PRZEBUDOWA, ROZBUDOWA I ADAPTACJA BUDYNKU
POŁOŻONEGO PRZY UL. WRONIEJ 38 W WAŁCZU
Z PRZEZNACZENIEM NA ZAKŁAD AKTYWNOŚCI ZAWODOWEJ

Rozdzielnia RG - zmiany

PROJEKT
wykonawczy
zamienny

E-03

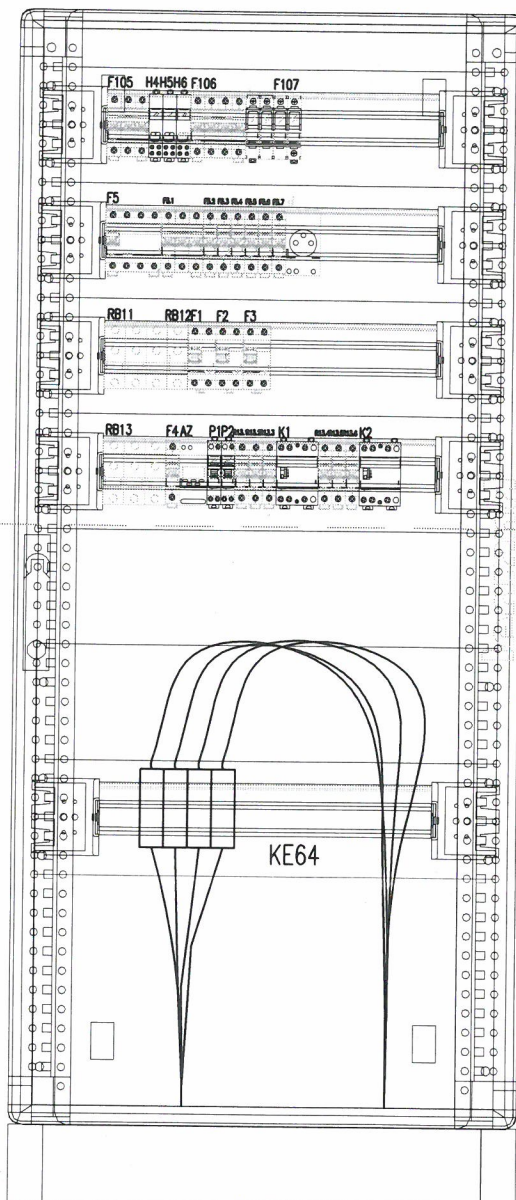
zmiany w polu nr 4

3
RBK00
100
gC

YKY2o
5x50mm²

Zasilanie nagrzewnicy

Zminy w RG

YKY4X240
z ZK

YKY 4x120
do RK4
